**Modulo per la presentazione delle osservazioni per i piani/programmi/progetti sottoposti a procedimenti di valutazione ambientale di competenza statale**

**(ID\_VIP/ID\_MATTM): 5552 Progetto di un impianto eolico denominato "Tre mani" composto da 6 aerogeneratori da 5,6 MW ciascuno per una potenza complessiva pari a 33,6 MW da realizzarsi nel comune di Venosa (PZ) e Montemilone (PZ) in loc. Boreano.**

## TESTO DELL' OSSERVAZIONE :

Figura 3- Intersezioni tra il reticolo idrografico e le opere viabilità in progetto

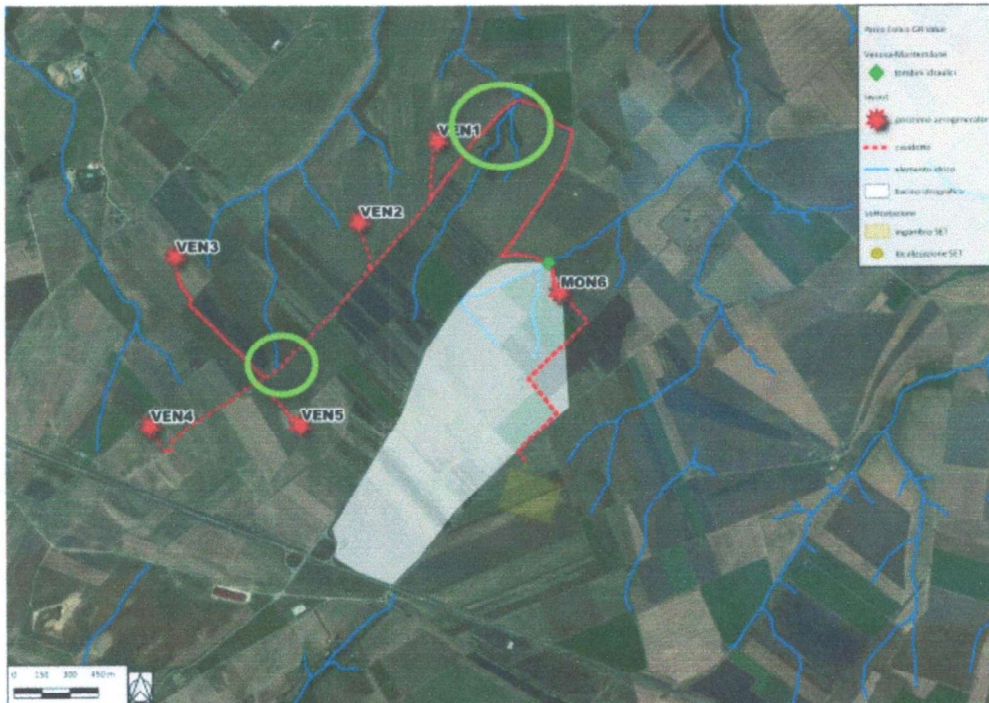
Le interferenze del cavidotto con il reticolo idrografico e le relative fasce di rispetto (ho cerchiato in foto quelle più evidenti), sono indagate solo parzialmente così come solo in parte sono descritte le soluzioni che si intendono adottare per affrontarle.

Figura A.1, Buffer Gittata e Buffer distanza dalle strade comunali

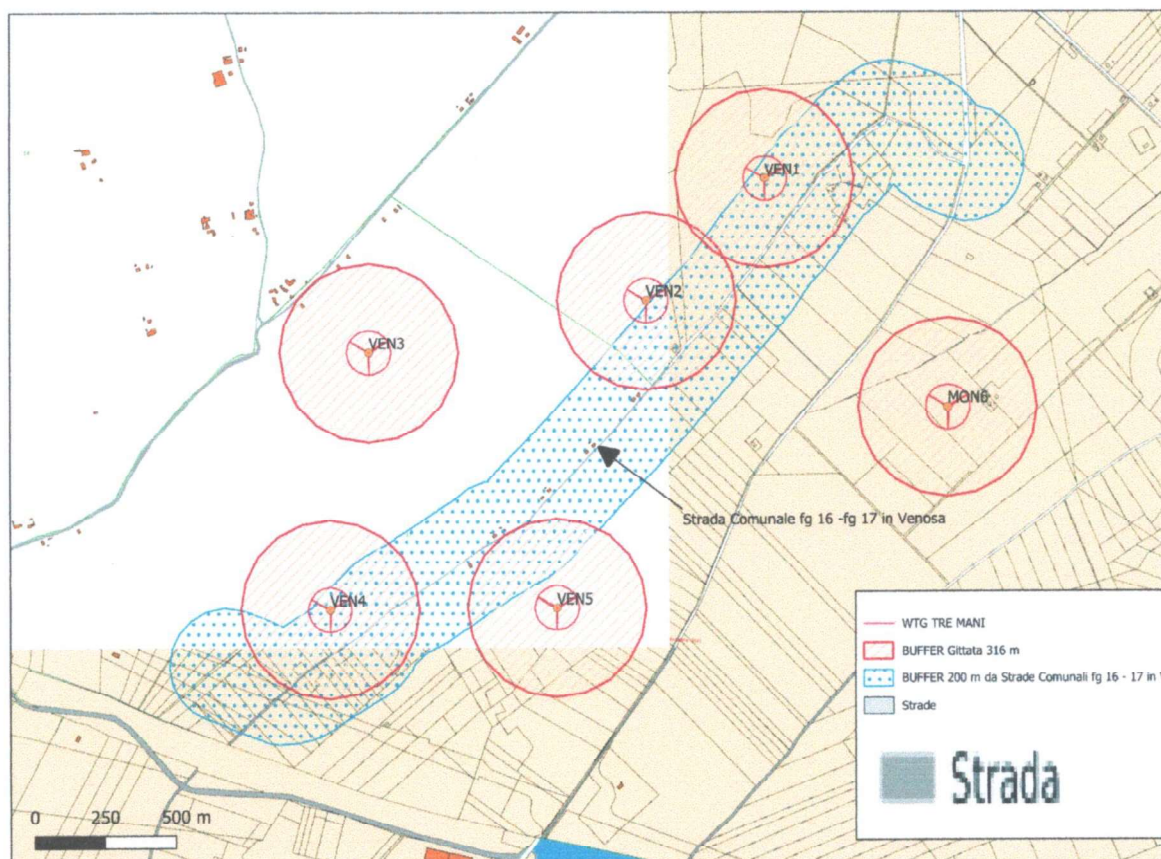
**VEN 1** dista meno di **200 m** da una strada comunale. (Figura A.1 – Figura A.2)

**VEN 2** dista meno di **200 m** da una strada comunale in Venosa fg 16 e fg 17 (Figura A.1 – Figura A.2)

**VEN 3** ha una gittata minore di **316 m** da una strada comunale in Venosa fg 17 (Figura A.1) – Figura A.2

**VEN 3** è posizionata anche a meno di **300 mt** da alcuni fabbricati con destinazione diversa dalle abitazioni (Figura A. 1 – Figura A.2)

**VEN 4** dista meno di **200 m** da una strada comunale in Venosa fg16 e fg 17 (Figura A.1 – Figura A.2)

Figura B.1, Buffer 300 M fabbricati con destinazione diversa dalle abitazioni

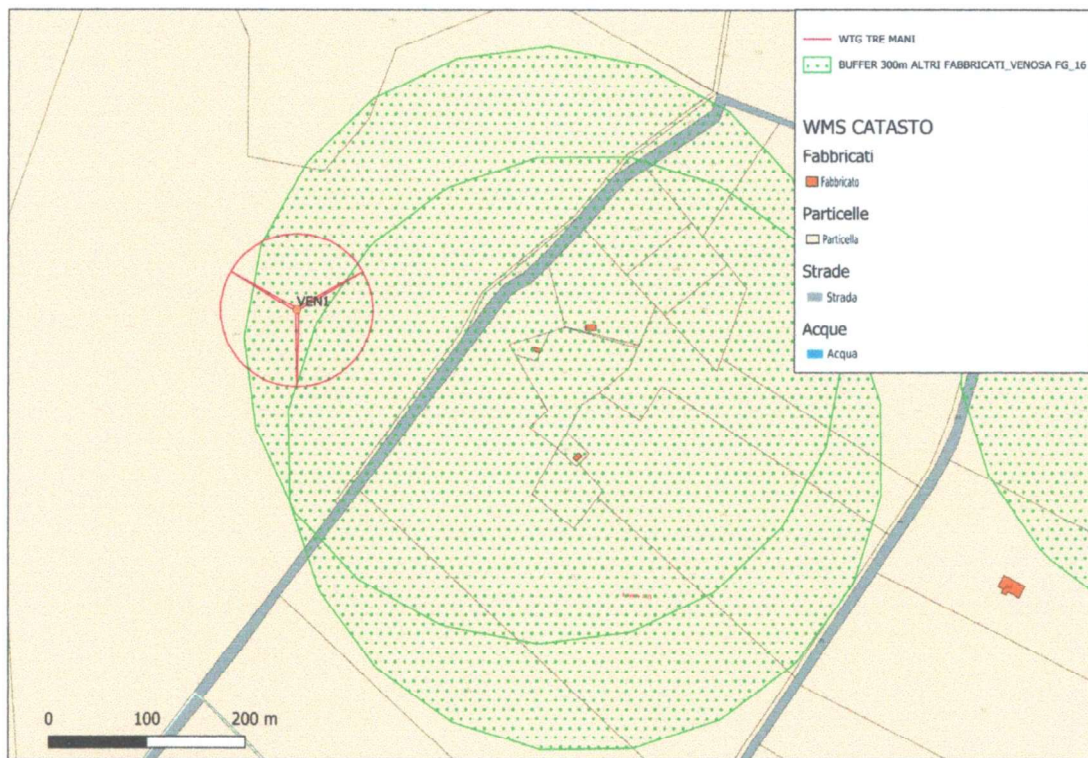
**VEN 1** è posizionata anche a meno di **300 mt** da alcuni fabbricati con destinazione diversa dalle abitazioni (Figura B.1)

Figura B.2, Buffer 507,5 M fabbricati con destinazione abitazioni

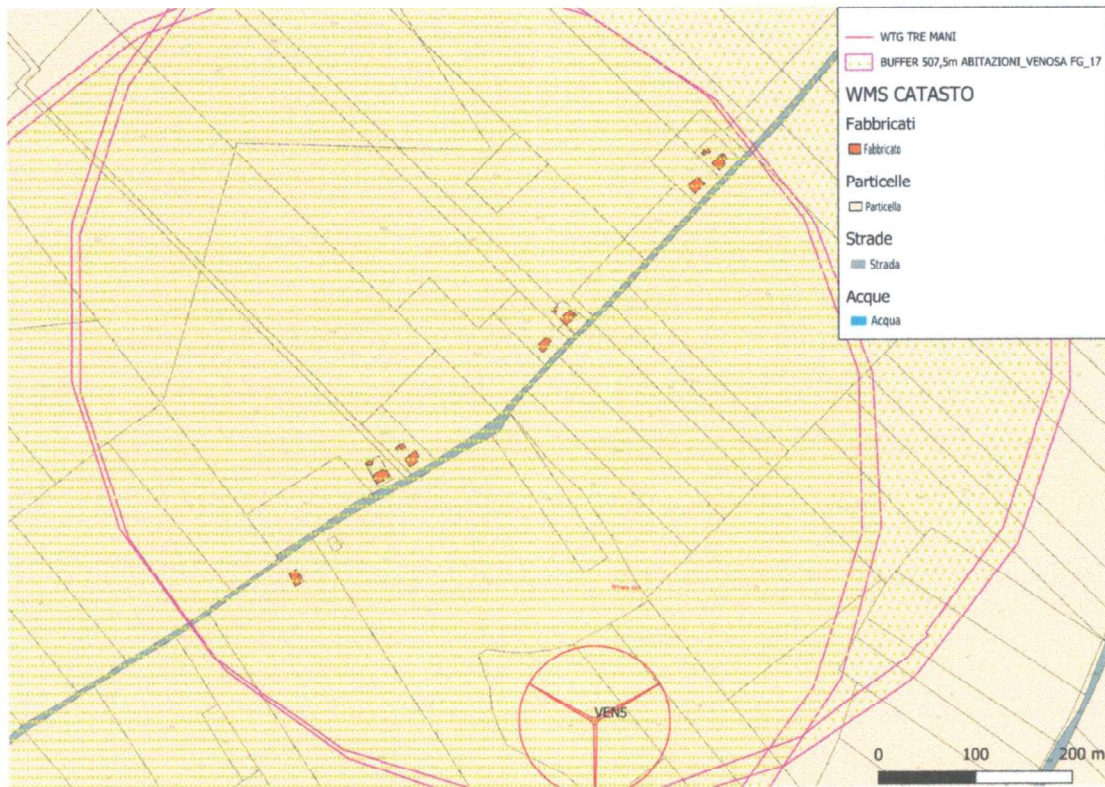
**VEN 5** è posizionata a meno di **507,5 mt** da alcuni fabbricati adibiti ad abitazioni (Figura B.2) che rappresenta la distanza minima prevista dalla L.R. 01/2010

Figura B.3, Buffer 300 M fabbricati con destinazione diversa dalle abitazioni

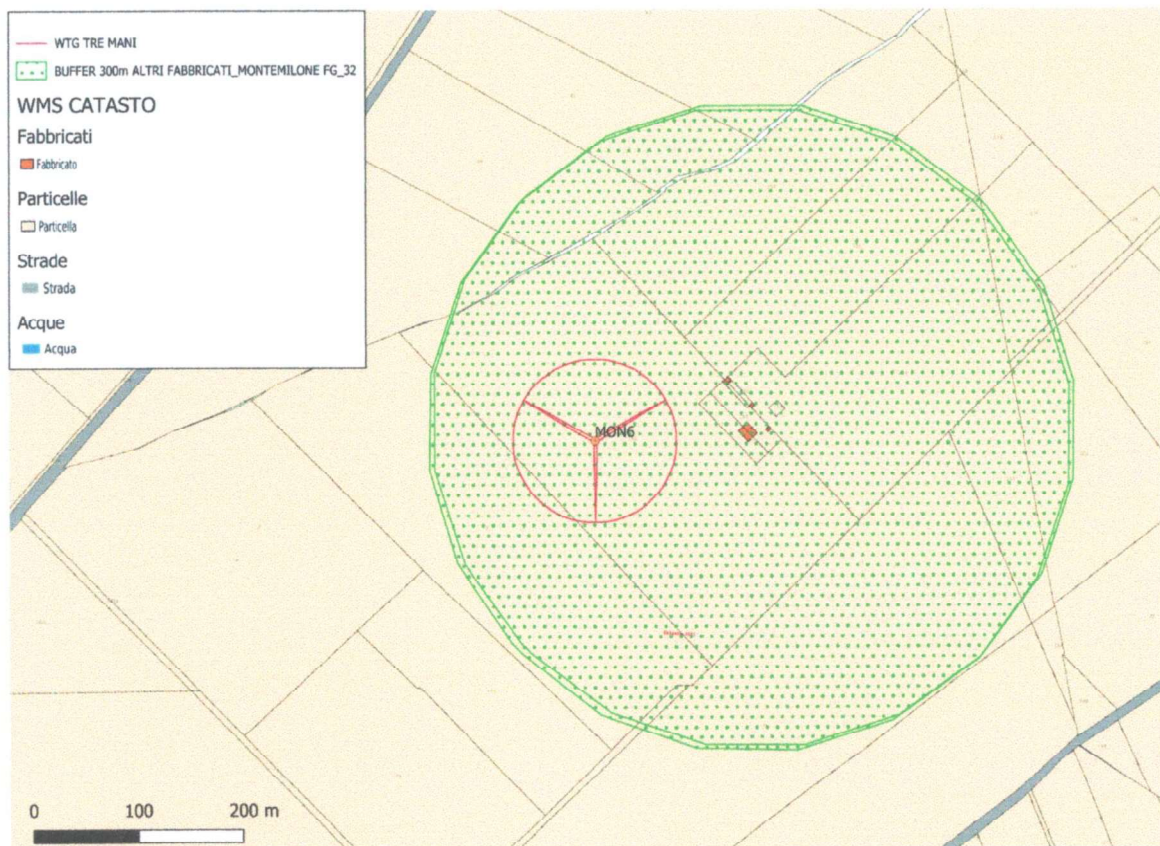
**MON 6** dista meno di **300 mt** da alcuni fabbricati con destinazione diversa dalle abitazioni del Comune di Montemilone. (Figura B.3)
